九州電力株式会社
川内原子力発電所及び玄海原子力発電所
火山モニタリング結果に係る評価について

令和3年10月1日

原子力規制庁

図12 始良カルデラにおける地震活動(東西投影断面)

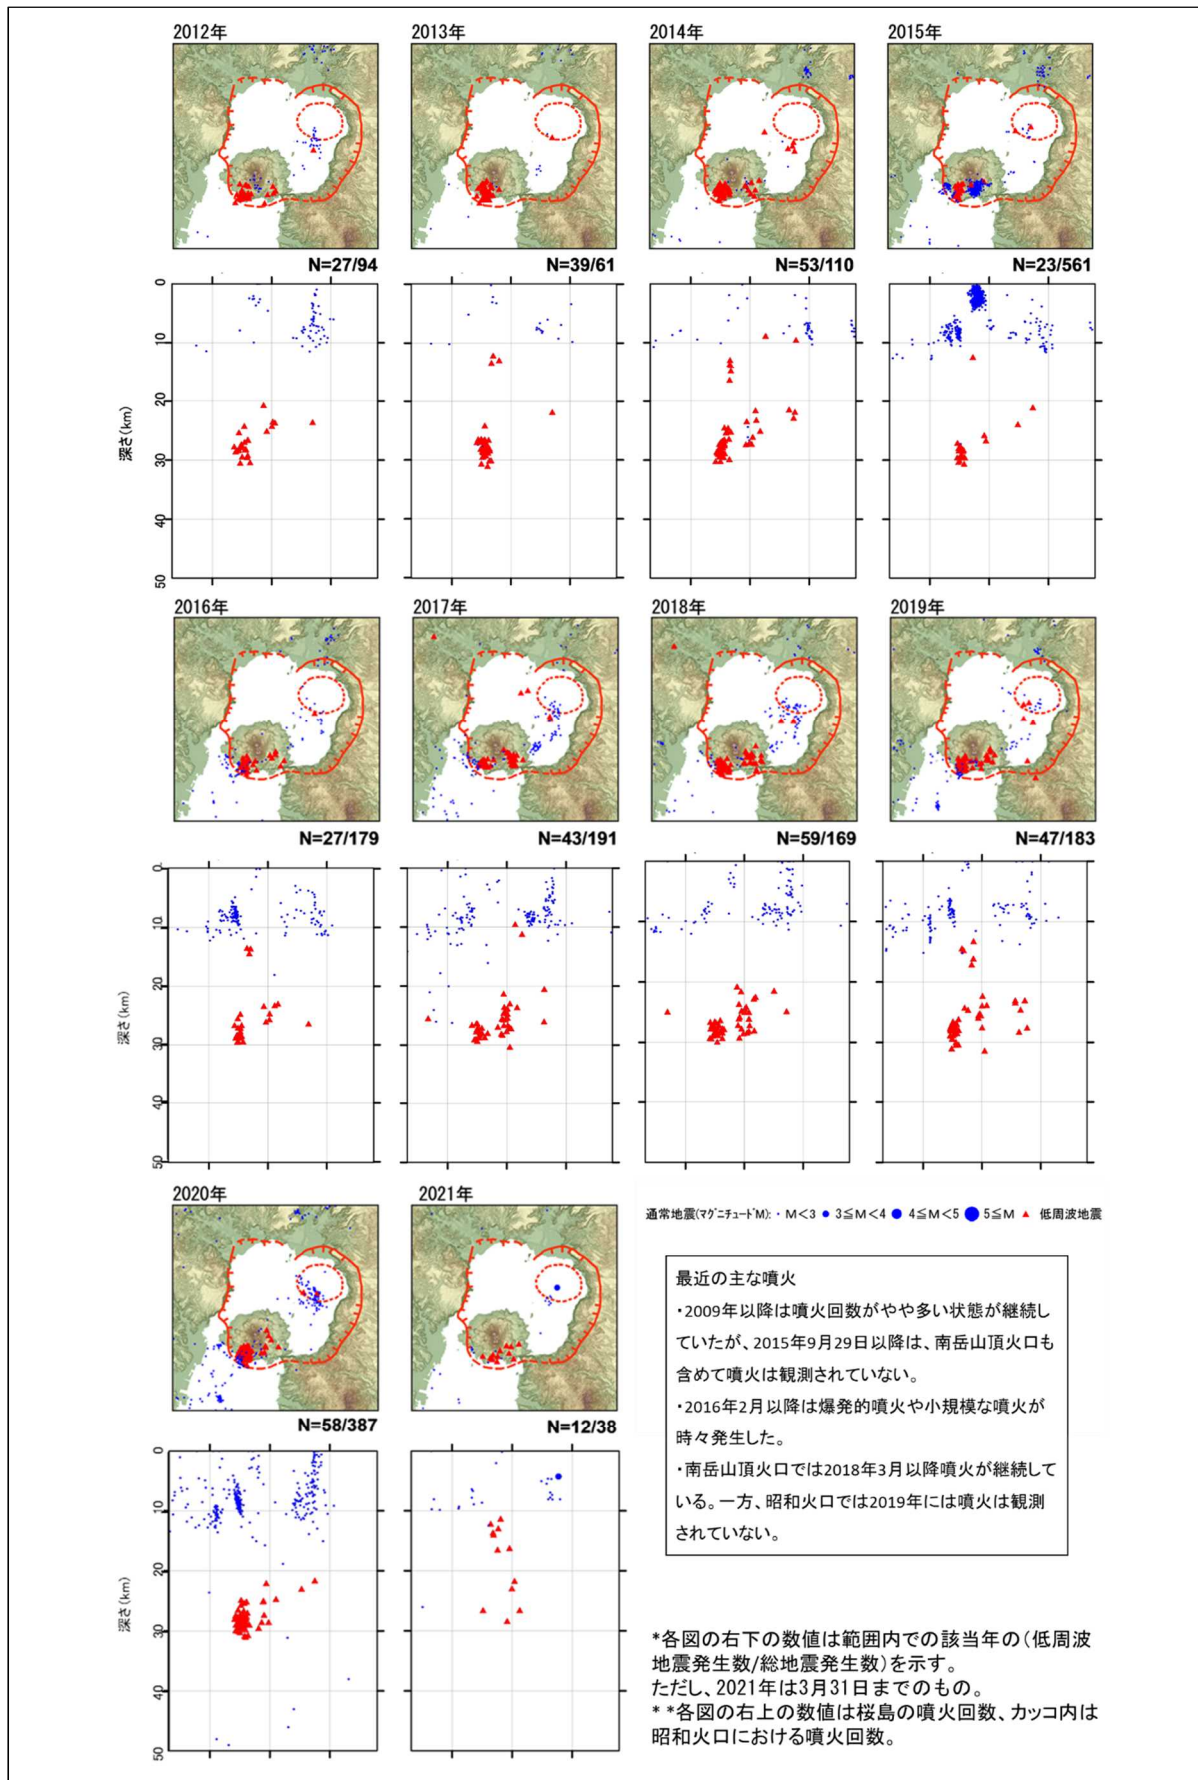
- ・九州電力は、若尊カルデラの南西側で局所的にやや多くの地震が認められ、桜島の南西海域及び桜島南西部の地震については2020年も依然として継続しており、全体として増加傾向にあるため、今後の地震活動に留意していくとしている(図12)(添付資料、P58、P60、P62)。さらに、火山部会の委員からの助言を踏まえて、当該年度より震源分布の推移に関して震源分布の三次元的位置がわかるように東西投影断面

図 13 阿多カルデラにおける地震活動（東西投影断面）

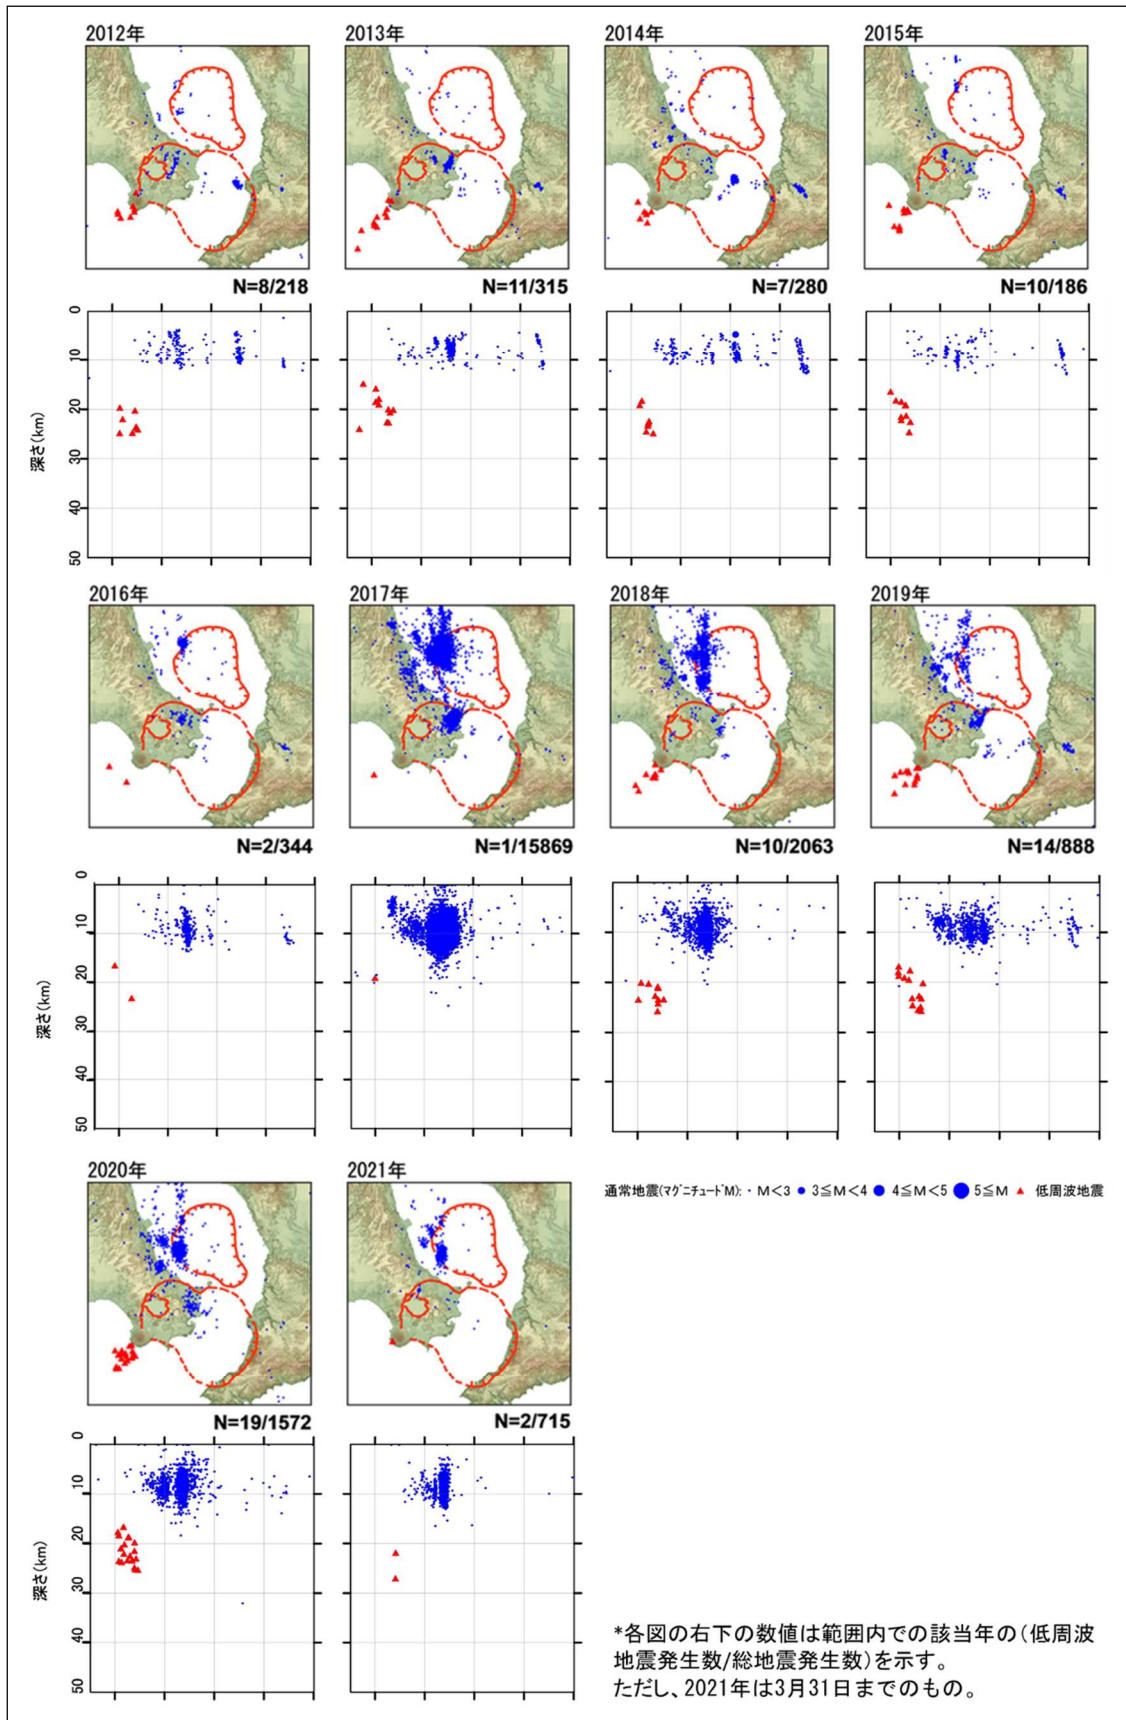
- ・九州電力は、GNSS 連続観測による基線変化等を確認した結果、当該年度は、阿多カルデラ火山の活動に起因する有意な変化は認められないとしている。また、震源分布とマグニチュードの経時変化及び地震発生数の推移等を確認した結果、地震活動（発生数、位置、規模等）は、2017年に生じた地震と同じ北側のカルデラにおいて、2020年2月以降に増加傾向にあること、また、開聞岳付近における低周波地震の増加も認められることから、今後の地震活動に留意していくとしている（図13）（添付資料、P74、P76、P78）。さらに、火山部会の委員からの助言を踏まえて、当該年度より震源分布の推移に関して震源分布の三次元的位置がわかるように東西投影断面に加え、南北投影断面を追加して評価を行っている（添付資料、P77-78）。
- ・九州電力は、阿多カルデラの基線⑥（喜入－佐多）、基線⑧（枕崎－佐多）において2017年頃から伸びが確認されていることから、当該基線を注視するとともにマグマ供給の有無を検討するため、基線⑥、⑧と直交方向の基線を確認してはどうかという第三者（火山専門家）の助言（2019年度）を踏まえて、基線⑨（指宿－枕崎）、基線⑩（佐多－大根占）、基線⑪（鹿屋－指宿）をモニタリング対象に追加し、直交方向の基線に伸びの傾向が見られないことを確認したとしている（図14）（添付資料、P67-68）。
- ・九州電力は、阿蘇カルデラと同様に、広域地殻変動量の定量的把握について、中・長期的取組みのひとつとして行っており、広域地殻変動を除去した残差は、観測値に比べて変動量が小さくなることを確認し、モニタリングにおいて、基線長変化（観測値）に顕著な伸びの傾向が認められた場合、推定した広域地殻変動を除去した残差でも確認していくとしている（添付資料、P111）。

図 1 5 鬼界の GNSS 連続観測による基線長変化

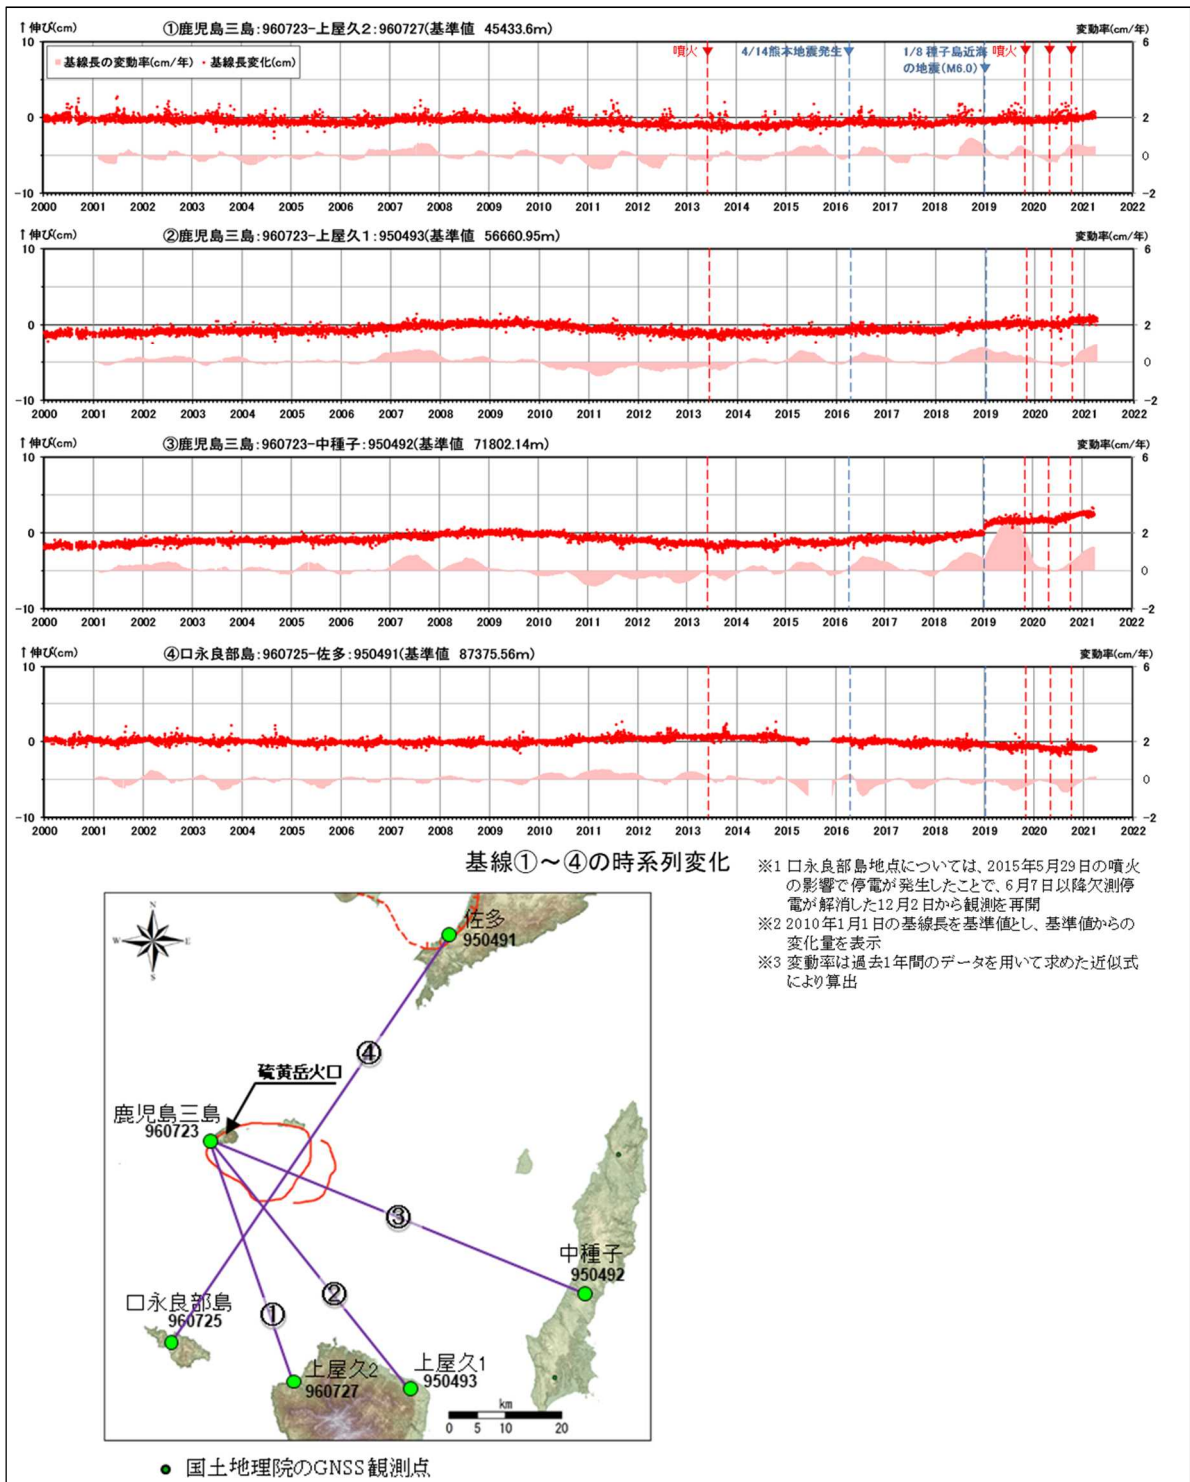
- ・九州電力は、GNSS 連続観測による基線長変化等を確認した結果、当該年度は、カルデラ火山の活動に起因する有意な変化は認められないとしている。なお、2020 年 7 月頃以降、基線②（鹿児島三島－上屋久 1）、基線③（鹿児島三島－中種子）において伸びの傾向が認められていたが、2021 年 1 月頃以降は停滞しているとしており、自社が設置している観測点の結果を踏まえ、今後の地殻変動を注視していくとしている（図 15）（添付資料、P82）。また、震源分布とマグニチュードの経時変化及び地震発生数の推移等を確認した結果、地震活動（発生数、位置、規模等）は、位置と規模に有意な変化は認められないとしている（添付資料、P93）。さらに、火山部会の委員からの助言を踏まえて、当該年度より震源分布の推移に関して震源分布の三次元的な位置がわかるように東西投影断面に加え、南北投影断面を追加して評価を行っている（添付資料、P91-92）。
- ・九州電力は、阿蘇カルデラと同様に、広域地殻変動量の定量的把握について、中・長期的取組みのひとつとして行っており、広域地殻変動を除去した残差は、観測値に比べて変動量が小さくなることを確認し、モニタリングにおいて、基線長変化（観測値）に顕著な伸びの傾向が認められた場合、推定した広域地殻変動を除去した残差でも確認していくとしている（添付資料、P112）。
- ・九州電力は、島嶼地域における基線長変化において、長期的なトレンド（直線的ではない揺らぎ）のようなものが見えており（図 15）、広域的な地殻変動の影響により生じている可能性が示唆され、少なくとも鬼界の火山活動によるものではないと考えられるとしている（添付資料、P82、P185-188）。

- ・2020年度後半から鬼界の基線③（鹿児島三島-中種子）が伸びてきているため、今後の地殻変動を注視すること。
